ZARZĄD POWIATU W LUBLINIE

IGM-ZP.272.11.1.2024.MG1

Zarząd Powiatu w Lublinie, na podstawie art. 284 ustawy z dnia 11 września 2019 r. - Prawo zamówień publicznych (t. j. Dz. U. z 2023 r., poz. 1605 z późn. zm.), w związku z zapytaniem do specyfikacji warunków zamówienia postępowania pn. **„Budowa, rozbudowa i zmiana sposobu użytkowania istniejącego budynku oraz budowa szklarni na potrzeby realizacji zadania: „Utworzenie Branżowego Centrum Umiejętności w Pszczelej Woli z zakresu Pszczelarstwa”** uprzejmie informuje.

rysunku A-01 branży architektonicznej (wzdłuż osi A-A oraz 5-5 – fragment rysunku poniżej) Prace związane z podbiciem fundamentu zostały wskazane w pozycji nr 61 przedmiaru robót. Możliwe metody podbicia zostały wskazane w opisie konstrukcyjnym. Klasa betonu do podbicia fundamentu – C20/25.

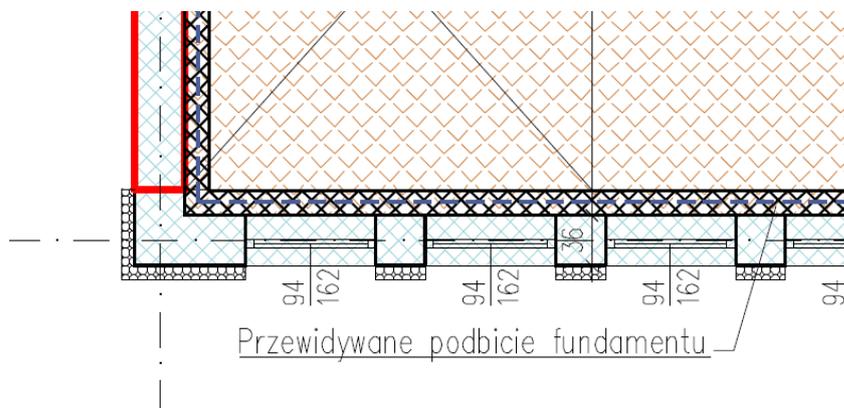
Pytanie 7.

Na jakim odcinku budynku przewidziane są podbicia fundamentów? Prosimy o przekazanie rysunków lub informacji technicznych w jaki sposób mają zostać wykonane: jaka jest przewidziana klasa betonu oraz w jaki sposób musi zostać wykonane zbrojenie.

Zamawiający wyjaśnia, że części fundamentu wymagająca podbicia jest oznaczona na
